bidirektionales OpenCar-Update

Das OpenCarSystem ist **ab dem 14.12.2016** bidirektional geworden. Damit erhält der OpenCarDecoder einen Funk-Rückkanal um Fahrzeugdaten, Positionsmeldung und Akkustand an das BiDiB-System bzw. USB-Host zu übertragen.

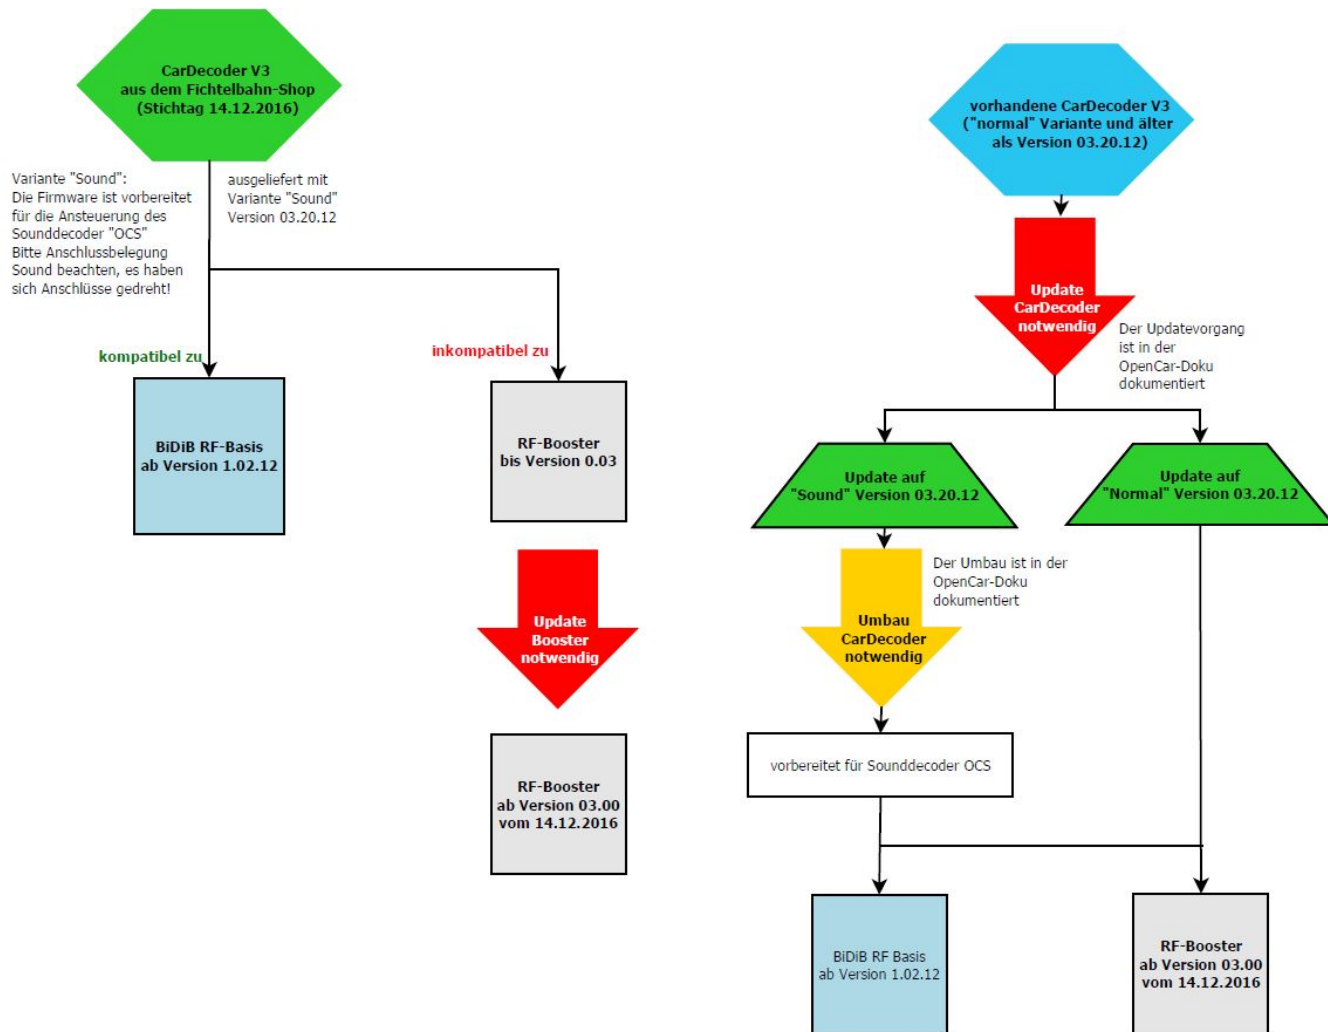
Die folgende Abbildung zeigt den Weg zu einem erfolgreichen Update:

Zum Stichtag 14.12.2016 wurde folgende Änderung aktiv:

- * **CarDecoder Variante (normal):** kompatibel mit der alten Hardware Anschlussbelegung nicht mehr im Fichtelbahn-Shop verfügbar - bestehende Decoder können umgebaut werden oder in dieser Variante durch Update weiterverwendet werden.
- * **CarDecoder Variante (Sound):** geänderte Anschlussbelegung dafür besteht die Möglichkeit ein Sound und Erweiterungsmodul anschließen (OCS-Sounddecoder) - diese Variante wird ab dem 14.12.2016 im Fichtelbahn-Shop ausgeliefert.
- * **CarDecoder Variante (Trailer)** für den Betrieb im Anhänger - Auslieferung umgestellt auf neue Firmware / vorhandene Decoder updaten oder umbauen
